REGULAÇÃO RELATÓRIO TÉCNICO DE FISCALIZAÇÃO N. 1752/2024 – RTF

**Fiscalização regular no Sistema de
Abastecimento de Água e Sistema de
Esgotamento Sanitário de Bagé/RS.**

TERMO DE NÃO CONFORMIDADE (TNC)

TNC N.: 1752/2024

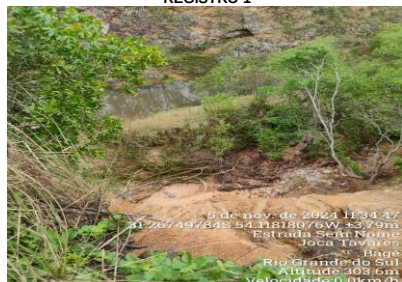
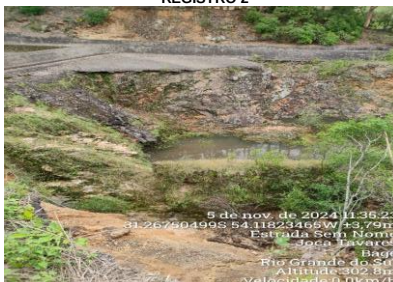
NC	CÓDIGO DA NC	UNIDADE	Captação Superficial - Barragem Sanga Rasa
9	A1.13	CONSTATAÇÃO	Vertedouro apresenta-se danificado, com sinais de erosão, e deslizamento de solo na margem, representando potencial risco a estrutura do vertedor e barramento
GRUPO	PRAZO	NÃO CONFORMIDADE	Falta de conservação e manutenção preventiva de unidade
2	180 dias	OBSERVAÇÃO	Apresentar laudo indicando o grau de estabilidade da estrutura.

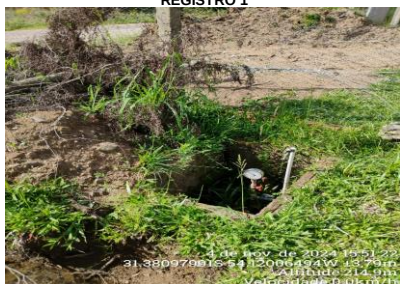
NC	CÓDIGO DA NC	UNIDADE	Poço Aeroporto
17	A2.2	CONSTATAÇÃO	Cercamento da unidade está danificado, possibilitando acesso de terceiros.
GRUPO	PRAZO	NÃO CONFORMIDADE	Não isolar a área dando condição ao acesso de pessoas não-autorizadas e sem garantir bom estado de limpeza do local.
2	365 dias	OBSERVAÇÃO	-

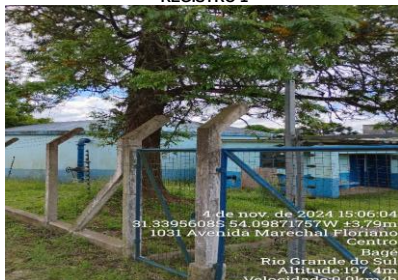
NC	CÓDIGO DA NC	UNIDADE	RESERVATÓRIO Morro Belém/Curva 250m³ elevado
65	A5.5	CONSTATAÇÃO	Tampa de abertura sem devido travamento.
GRUPO	PRAZO	NÃO CONFORMIDADE	Ausência de abertura de inspeção fechada com tampa inteira dotada de dispositivo e travamento.
2	90 dias	OBSERVAÇÃO	-

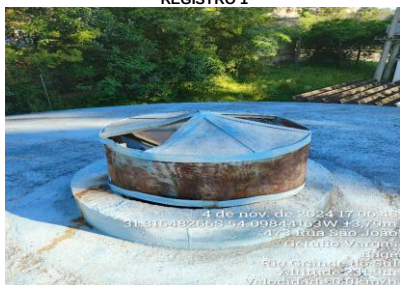
NC	CÓDIGO DA NC	UNIDADE	RESERVATÓRIO São João 500m³ apoiado
73	A5.6	CONSTATAÇÃO	Dispositivos para evitar entrada de potenciais contaminantes apresenta-se danificado.
GRUPO	PRAZO	NÃO CONFORMIDADE	Ausência de tubulação de ventilação protegidas com tela e com cobertura que impeça a entrada de água de chuva e limite a entrada de poeira.
2	90 dias	OBSERVAÇÃO	-

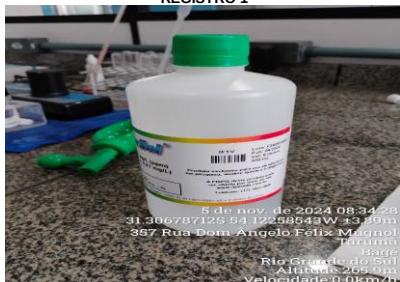
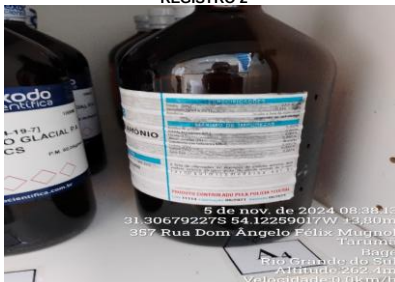
NC	CÓDIGO DA NC	UNIDADE	Laboratório ETA - água
86	A6.1	CONSTATAÇÃO	Produto químico vencido
GRUPO	PRAZO	NÃO CONFORMIDADE	Possuir em suas dependências produto do processo fora do prazo de validade.
2	90 dias	OBSERVAÇÃO	-

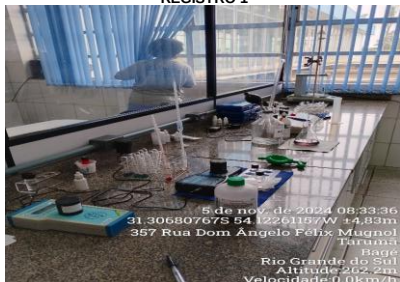
NC	CÓDIGO DA NC	UNIDADE	Laboratório ETA - água
87	A6.3	CONSTATAÇÃO	Sem registro das ações de calibração diária dos equipamentos utilizados para análise.
GRUPO	PRAZO	NÃO CONFORMIDADE	Ausência de evidência de calibração dos equipamentos.
2	90 dias	OBSERVAÇÃO	Cloro

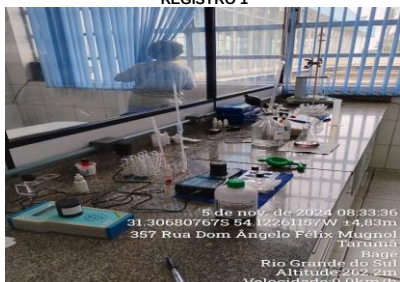
NC	CÓDIGO DA NC	UNIDADE	Laboratório ETA - água
91	A6.10	CONSTATAÇÃO	Resíduos líquidos resultante das análises laboratoriais são descartados na pia.
GRUPO	PRAZO	NÃO CONFORMIDADE	Acúmulo de resíduos em local inadequado e/ou armazenamento inadequado.
2	90 dias	OBSERVAÇÃO	-

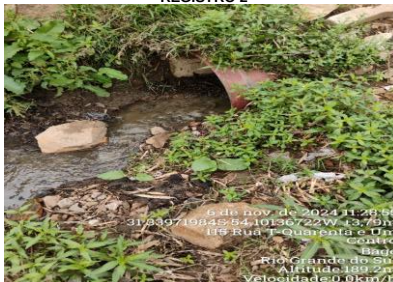
NC	CÓDIGO DA NC	UNIDADE	Rede de coleta de esgoto sanitário
114	-	CONSTATAÇÃO	Trecho de rede rompida e presença de fluxo de esgoto diretamente para o corpo hídrico
GRUPO	PRAZO	NÃO CONFORMIDADE	Falta de conservação e manutenção preventiva de unidade.
2	180 dias	OBSERVAÇÃO	-

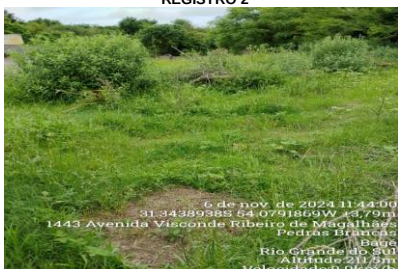
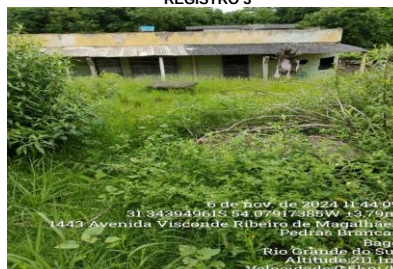
NC	CÓDIGO DA NC	UNIDADE	ETE Bairro Ipiranga 1
118	E2.15	CONSTATAÇÃO	Falta de capina/roçada na unidade
GRUPO	PRAZO	NÃO CONFORMIDADE	Falta de conservação e manutenção preventiva de unidade.
2	27/06/2025	OBSERVAÇÃO	Transferida da NC 36 do TNC 241-P/2023

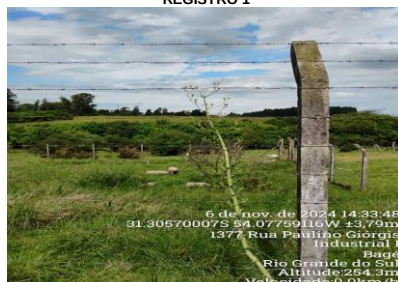
NC	CÓDIGO DA NC	UNIDADE	ETE Bairro Malafaia
121	E2.2	CONSTATAÇÃO	Área da unidade é utilizada como pasto de animais de terceiros.
GRUPO	PRAZO	NÃO CONFORMIDADE	Presença ou indício de presença de animais nas instalações da unidade.
2	90 dias	OBSERVAÇÃO	-

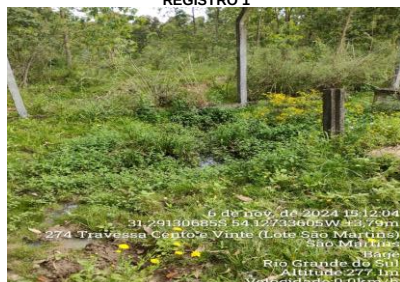
NC	CÓDIGO DA NC	UNIDADE	ETE São Martins
138	E2.12	CONSTATAÇÃO	O efluente está sendo extravasado provavelmente devido à obstrução das estruturas.
GRUPO	PRAZO	NÃO CONFORMIDADE	Obstrução ou extravasamento das redes.
2	90 dias	OBSERVAÇÃO	-
